**RESOLUCION No. 794 DEL 16 DE ABRIL DE 2024
 ARMENIA QUINDIO,**

"POR MEDIO DE LA CUAL SE NIEGA UN PERMISO DE VERTIMIENTO DE AGUAS RESIDUALES DOMÉSTICAS PARA EL HOTEL DECAMERON PANACA UBICADO EN EL PREDIO DENOMINADO 1) LOTE K RECINTO CULTURAL PANACA UBICADO EN LA VEREDA KERMAN DEL MUNICIPIO DE QUIMBAYA (Q) Y PARA EL PREDIO 1) LT LAS PRIMAS LT DE TERRENO A 1 UBICADO EN LA VEREDA KERMAN DEL MUNICIPIO DE QUIMBAYA DONDE SE UBICA LA PTARD Y SE ADOPTAN OTRAS DISPOSICIONES"

**CONCEPTO TÉCNICO DE NEGACION PARA TRÁMITE DE PERMISO DE VERTIMIENTOS
CTPV: 125 de 2024**

*Imagen 1. Imagen satelital del predio contentivo de la solicitud de permiso de vertimiento
Fuente: Google Earth Pro*

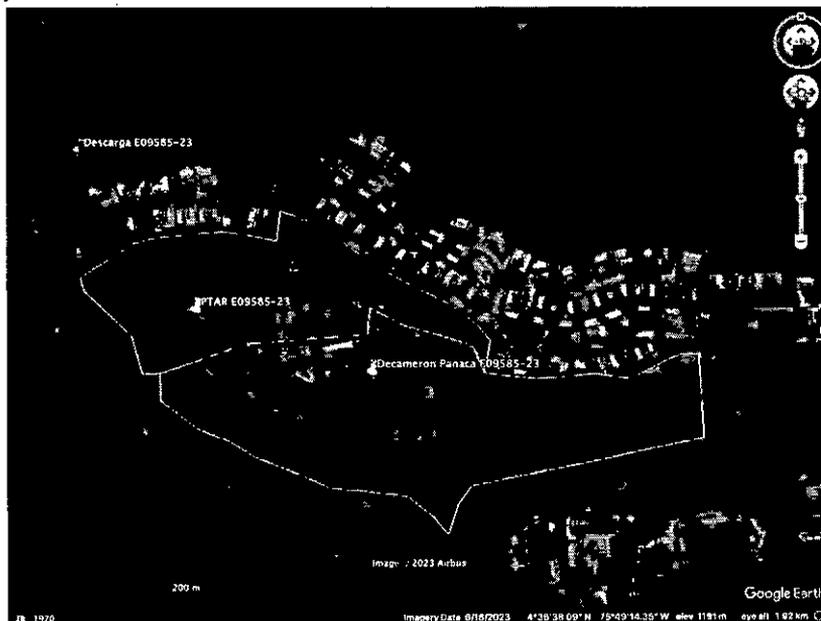
2. *Plano de localización del sistema con respecto al sitio donde se generan los vertimientos con coordenadas geográficas o planas (MAGNA SIRGAS Colombia Origen Oeste) de localización de la infraestructura generadora del vertimiento, punto de descarga al cuerpo de agua o al suelo (plano de implantación del proyecto). Lo anterior en función a que la PTAR no está correctamente implantada en el plano de localización. A continuación, en la Imagen 1, se observa una imagen satelital del predio contentivo de la solicitud de permiso de vertimiento.*

Imagen 1. Esquema PTAR.

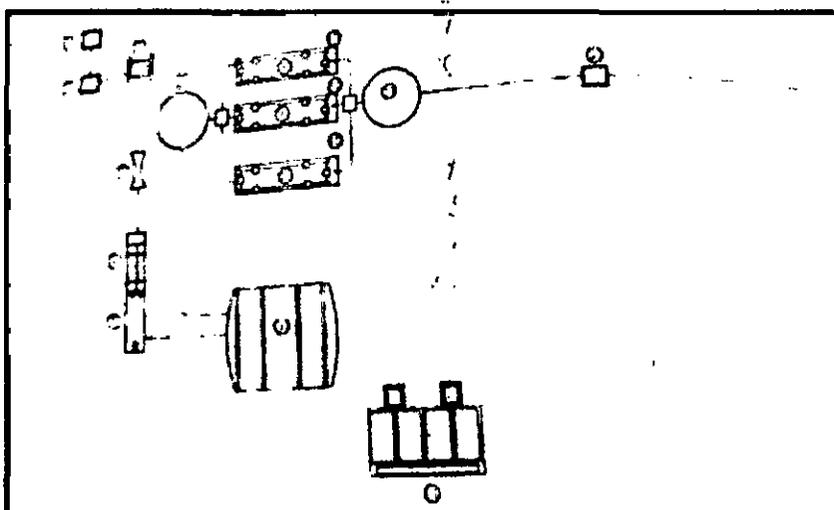
La documentación técnica presentada, se encuentra debidamente diligenciada, pero en esta en su componente técnico se evidencian inconsistencias en el documento denominado "evaluación ambiental del vertimiento, y plan de gestión del riesgo para el manejo de vertimientos, memorias técnicas del sistema de tratamiento" y el manual de operación y mantenimiento de la PTAR el cual no se allegó con la documentación radicada.

Imagen 1. Imagen satelital del predio contenido de la solicitud de permiso de vertimiento Fuente: Google Earth Pro

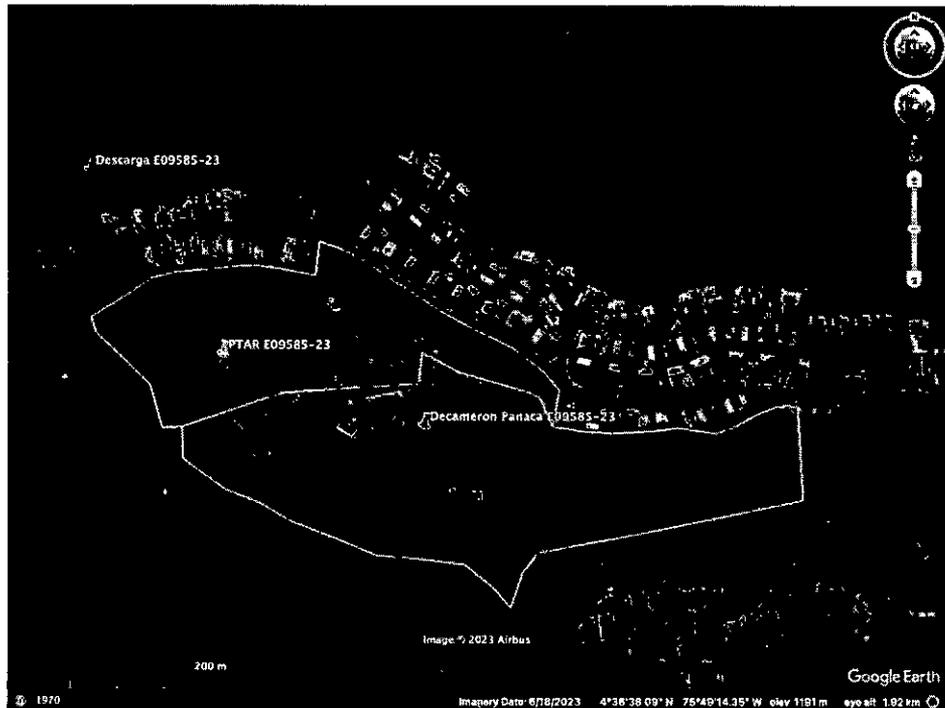
- *Plano de localización del sistema con respecto al sitio donde se generan los vertimientos con coordenadas geográficas o planas (MAGNA SIRGAS Colombia Origen Oeste) de localización de la infraestructura generadora del vertimiento, punto de descarga al cuerpo de agua o al suelo (plano de implantación del proyecto). Lo anterior en función a que la PTAR no está correctamente implantada en el plano de localización. A continuación, en la Imagen 1, se observa una imagen satelital del predio contentivo de la solicitud de permiso de vertimiento.*
